宮崎海岸侵食対策(案)に関する
第12回市民談義所での質問や意見への回答・対応・検討状況

国土交通省・宮崎県
平成23年7月17日

～対策の効果・影響を確認・判断するための調査方法、整備の進め方～

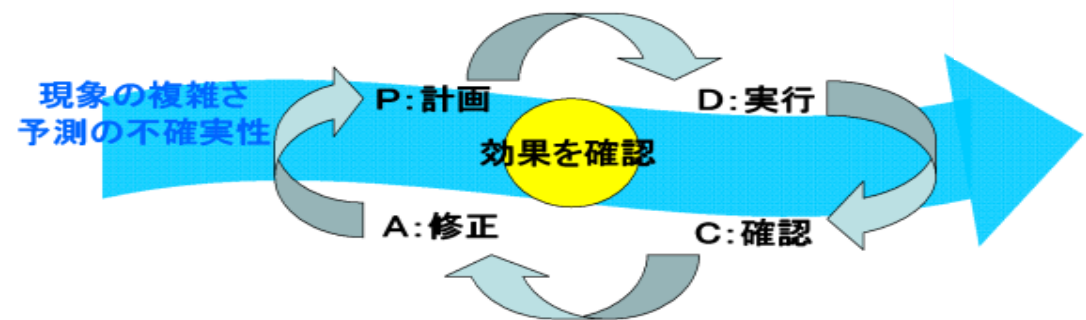
②効果・影響を確認してほしい。モニタリング調査の方法、判断方法はきちんと検討してほしい

- 対策案は効果があるのか
- 突堤を作ると侵食が進むのではないか
- 突堤を伸ばす判断をするために一定の期間のモニタリングが必要ではないか

II 侵食が進行しており、早期に安全を確保する必要があることから、波浪観測、地形測量、環境調査を実施し、毎年その結果を確認した上で、徐々に整備を進める案を提示。

モニタリング調査を実施し、毎年、その結果を確認した上で、徐々に整備を進めていく。

～対策の実施による、津波の遡上等への悪影響の可能性の有無～

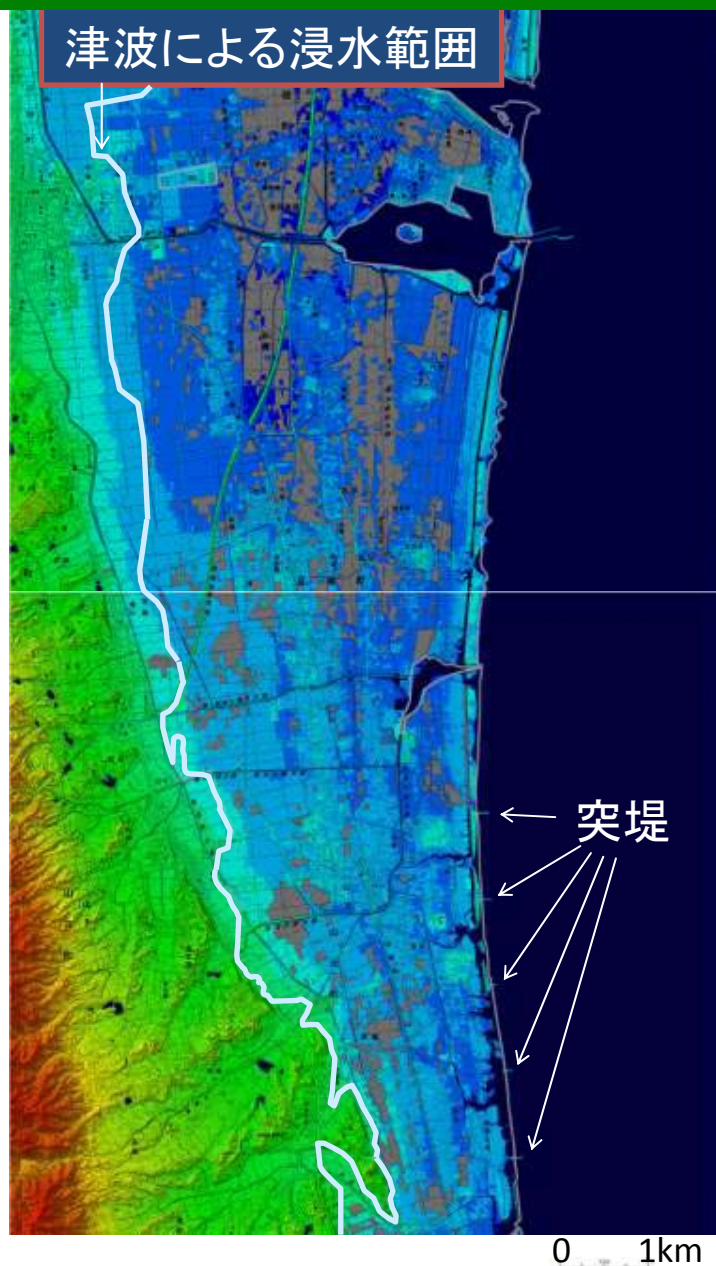
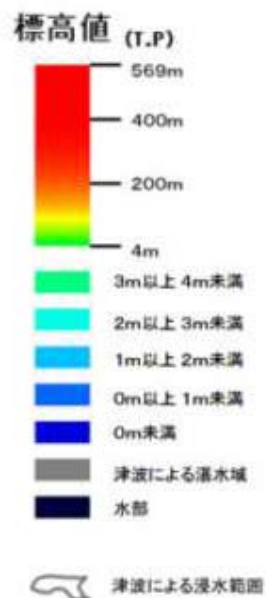
④対策の津波への効果・影響を知りたい

- 突堤により津波被害が拡大しないか
- 東日本大震災の被害からの教訓は

IV 東日本大震災の被災地の事例を収集し、対策の実施による津波の遡上等への悪影響が見られないことを提示。

- ・ 宮城県仙台湾沿岸では、海岸堤防よりも高い津波が来襲し、内陸まで広い範囲で浸水した。
- ・ 津波による浸水範囲は、突堤の有無よりも陸地の高さ(標高)に左右されている。
